Vragen Ons Kerkrade / ingekomen per email d.d. 6 maart 2023

Vragen mbt agendapunt Com.GEZ: "Ontwerpbesluit renovatie kunstgrasveld en diverse maatregelen op meerdere sportaccommodaties" d.d. 14 maart as.
(Vragen n.a.v. oa. bezoek ter plekke)

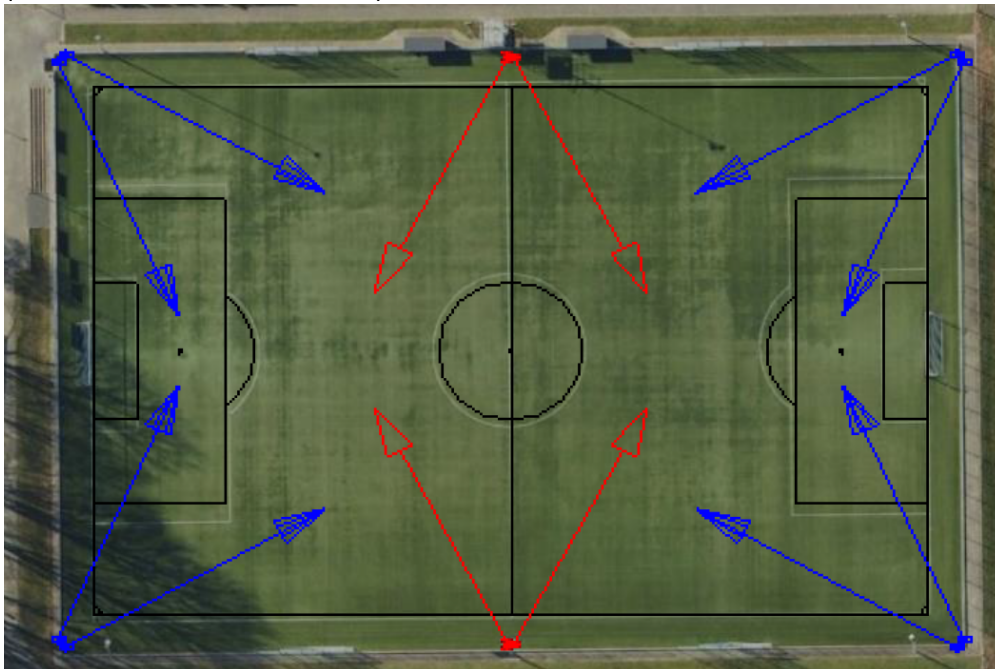
1e) Bij het realiseren uit de diepte, kan de veiligheid in het gedrang komen: Graag meer duidelijkheid van de geplande werkzaamheden?

Rondom de buffer staat een hekwerk van 1,8 meter hoog. Overwogen wordt om de keuze te maken voor een gesloten systeem waarbij het water wordt geborgen in een dichte ballon. Dit heeft als voordeel dat er geen water meer kan verdampen. Hierdoor wordt er een tweede veiligheid ingebouwd. Het hekwerk rond de buffer blijft ten alle tijden gehandhaafd.
